不具合箇所説明図

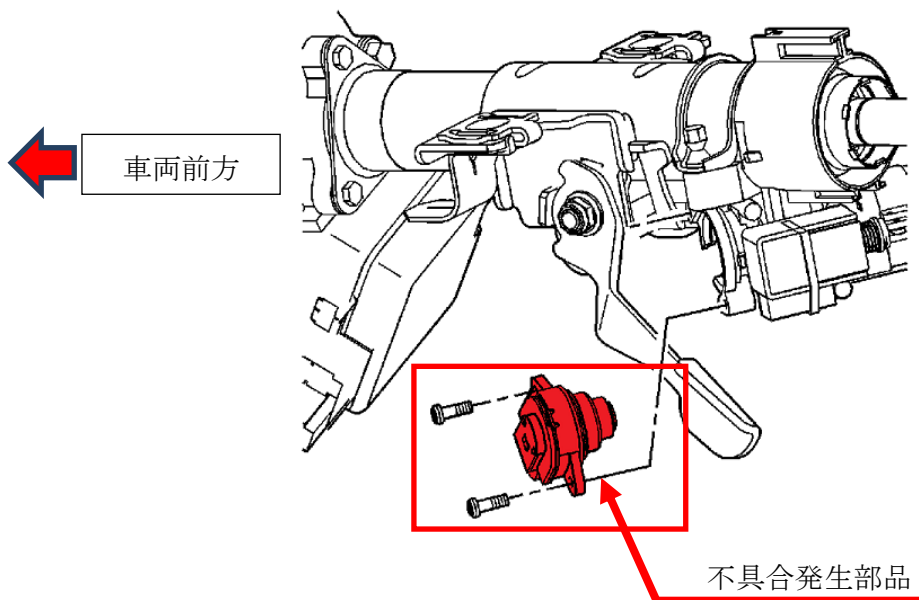
イグニッションスイッチの回転抵抗が設計値を下回っている可能性があるため、イグニッションキーにキーホルダー等を装着していると、走行振動等により、イグニッションキーが“RUN”位置以外に動いてしまうおそれがある。その場合、車両電源が断たれるため、エンジンが停止するとともに、ブレーキ補助やパワーステアリング等が機能せず、運転操作に困難をきたす。また、この状態で事故を起こした場合、エアバッグが展開しないことがあり、被害が拡大するおそれがある。

全車両、イグニッションスイッチを良品に交換する。
